Jacobshagener Weg - Vorschlag Verkehrsberuhigter Bereich „light“: 28x Parkfläche + 2x E-Laden + 2x Pedelec

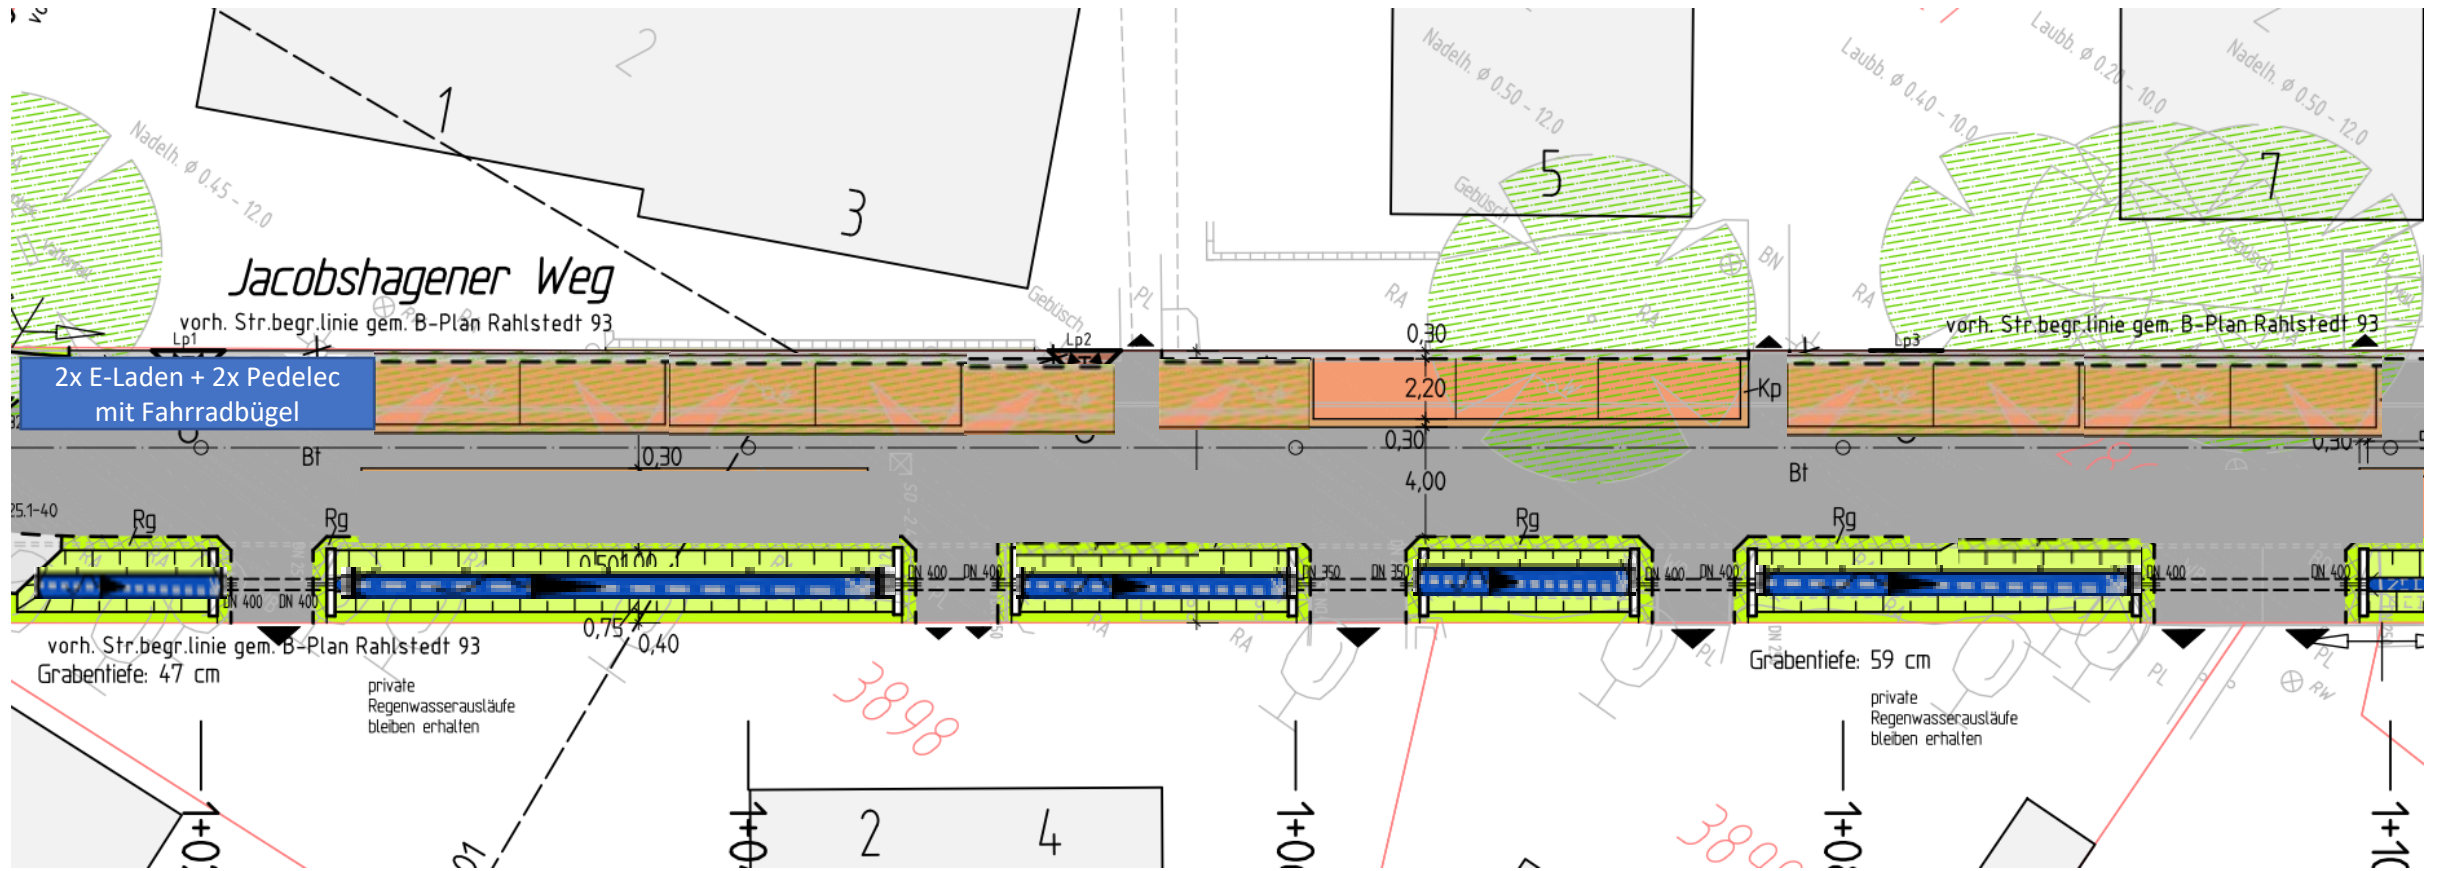
Änderungen zur bestehenden Planung:

1. Alle Parkflächen in „Reihe“ auf der nördlichen Seite mit Unterbrechungen für den Zugang zu den Häusern
2. Verbreiterung des Grabes + Bankette zur Wasseraufnahme ggf. unter Reduzierung der Verkehrsfläche (ca. 50cm „Planungsreserve“ -> 6m „Fahrbahnbreite“ statt jetzt 6,50m)
3. Keine verkehrsberuhigenden Maßnahmen (alternierende Parkstände + Ausbuchtungen Graben) wegen **natürlicher (!)** Verkehrsberuhigung aufgrund der besonderen Lage mit < 200 Fahrzeugbewegungen/ Tag (statt Annahme(!) Amt für Raumplanung von <400 Auto/Stunde(!))
4. Wegfall der völlig sinnlosen Fahrradbügel aufgrund der örtlichen Gegebenheiten, dafür 2x Ladeplätze (inkl. Fahrradbügel für Pedelecs)
5. 2x Ladeplätze für E-Autos
